工程指示 / 要求簡箋(E.I.)

工程指示編號：EI / 0484 / 19

工程名稱：觀塘裕民坊

工程項目：幕牆 大貨企橫(T2)(26,28/F)(不連層款)

名稱	生梗企	制圖	WX	2019.04.10	修改	A	B	
材料	X85546	復核	HH	2019.04.16	日期	2019.04.30	2019.05.28	
顏色	EC-DG-S332054 (3塗)	批准			圖號	G-MS799R

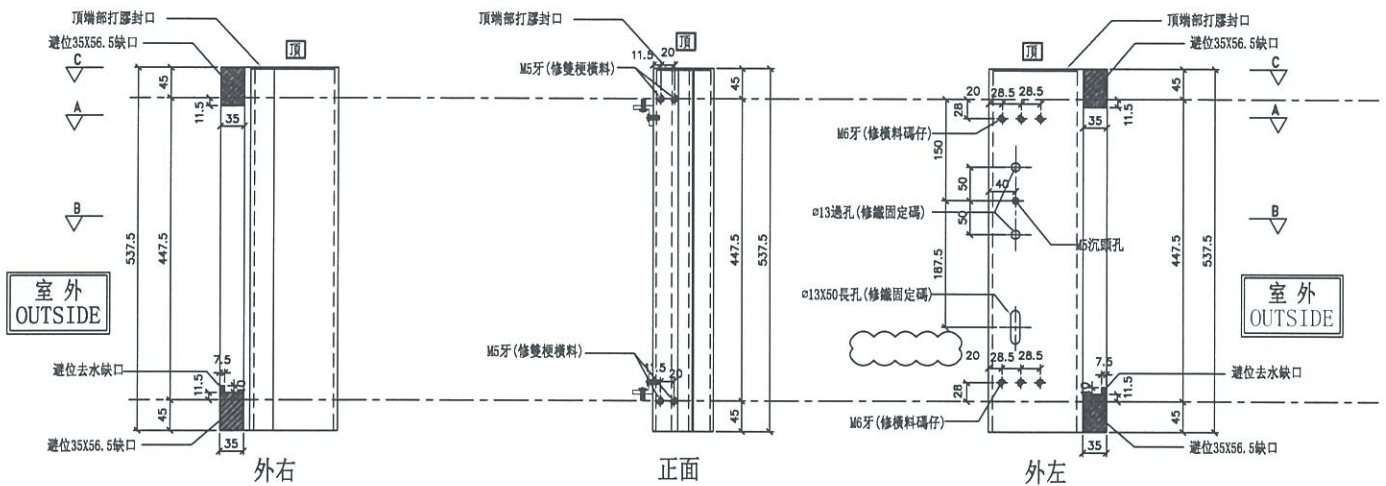
D版: 因 27/F 企料鋁角阻裝鐵碼，此版刪除鋁角 (修背板只用其餘 3 邊)
